Сто пятьдесят третья сессия

**Соглашение 1958 года – Рассмотрение проектов поправок
к действующим правилам, представленных GRE**

Предложение по поправкам серии 04 к Правилам № 10 (Электромагнитная совместимость)

Представлено Рабочей группой по вопросам освещения и световой сигнализации (GRE)*

"Рис. 4
Транспортное средство в конфигурации "режим зарядки ПЭАС с подключением к электросети"

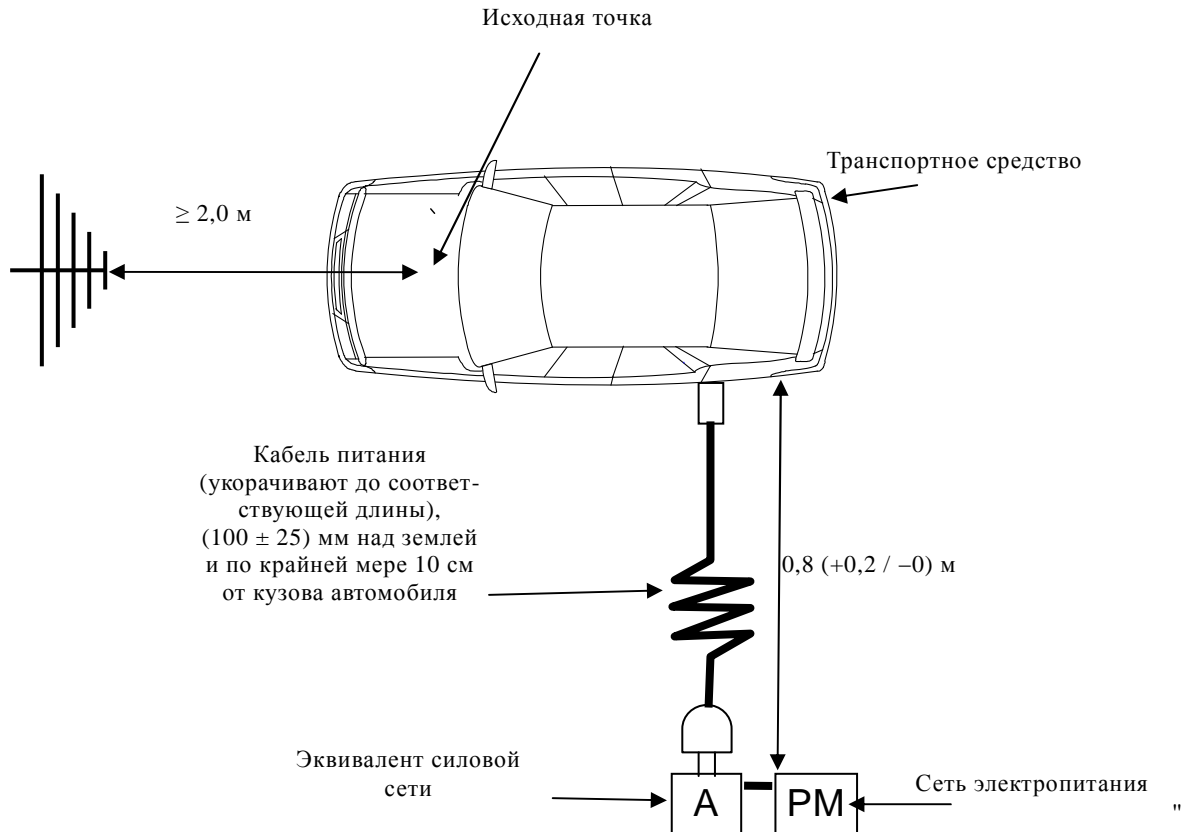
Включить новый рис.4 следующего содержания:
